# 变更通知单

|  | 工程名称 | 康城水都二期（4#、5#、6#、9#楼及地下室） | 专业负责人 | 李冬 | 专业   | 建施         |        | 结构  | 陈明柏 |
|  |      |                          | 校核    | 郑珉 | 变更号  | 建-18       |        | 电气  | 李洪涛 |
| 子项名称   | 地下室  |                          |       |    |      |            |        |     |     |

变更前 附图九

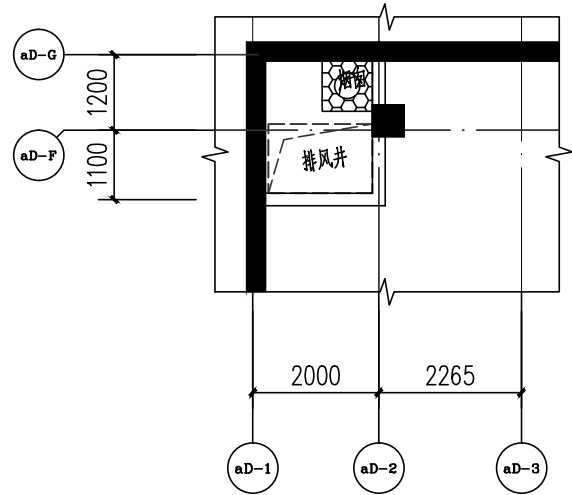
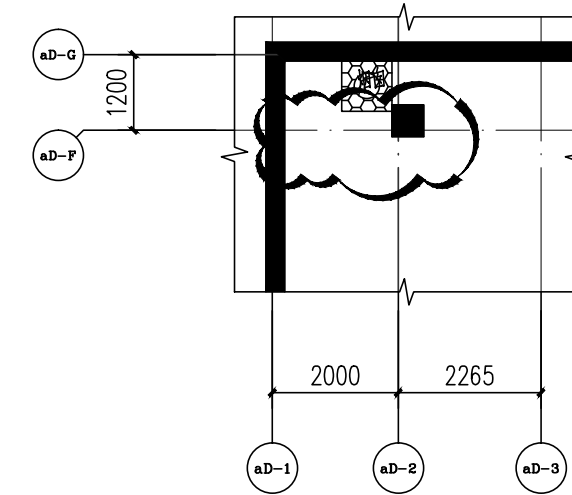
☒ 建设单位要求更改

变更后 附图十
